## Änderung Verkabelung zwischen Bühne und Bedienpult

Artikel-Nr.: X28  
Hersteller: Krömer  
EAN-Code: 0738964856974

**1** Änderung der Verkabelung der Scherenhebebühne; Variante 1

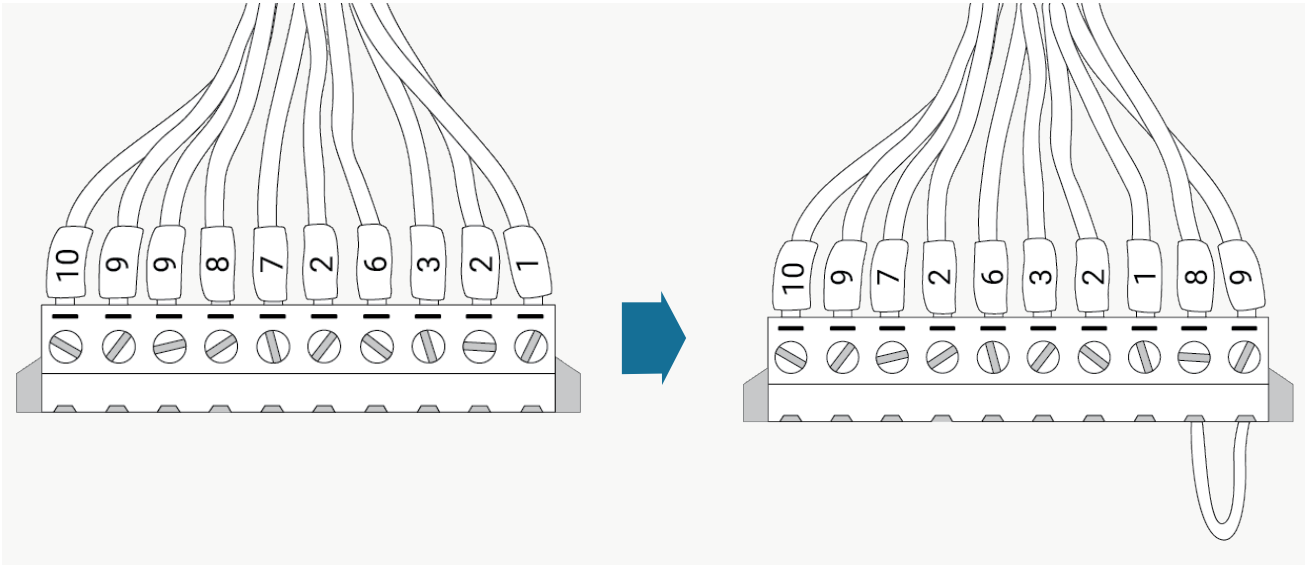
- !** **Problem:** Elektro-Stecker aus Bühne passt nicht mit dem Stecker vom Bedienpult kommend zusammen.
- ?** **Ursache:** Inkompatibler Stecker
- ⚙️** **Lösung:** Verkabelung vom 10er Stecker aus der Bühne wie folgt ändern:

10er-Stecker der Bühne muss wie gezeigt verändert werden.
